Avis délibéré de la mission régionale d'autorité environnementale sur l'extension et l'augmentation d'activité d'un site de fabrication de circuits intégrés par la société STMicroelectronics sur la commune de Crolles (38)

(2^{ème} avis)

Avis n° 2024-ARA-AP-1729

Avis délibéré le 31 juillet 2024

Figure 3 : Délimitation du projet (Source : dossier)

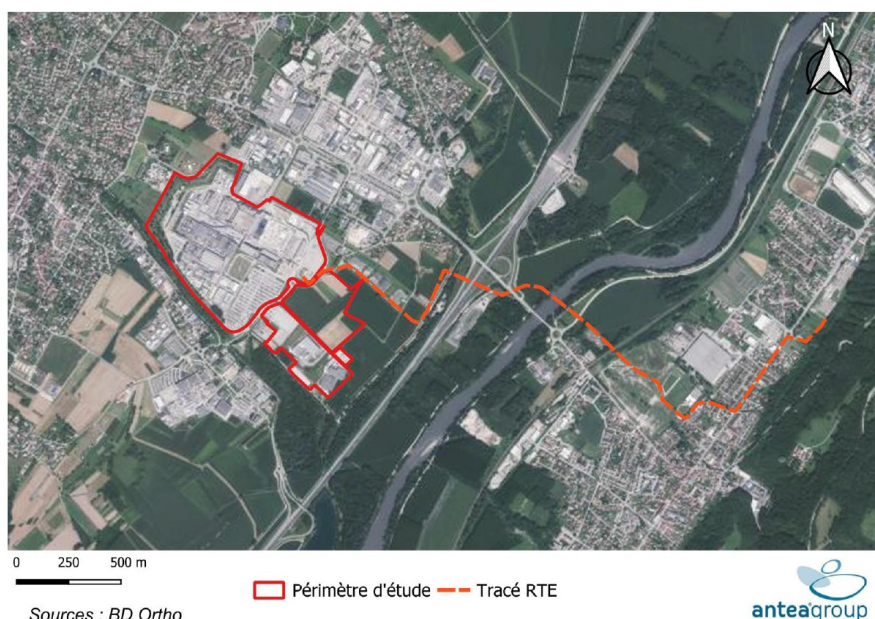
Les limites des extensions, en particulier du parking P10 et des STEL 2 et 3, ne sont pas les mêmes dans les différents plans fournis.

- **de détailler le calendrier de mise en œuvre du projet, que cela soit pour la construction comme pour la mise en exploitation;**
- **de préciser quelles sont les limites du parking P10, de l'extension Ectra SAS et des STEL 2 et 3.**
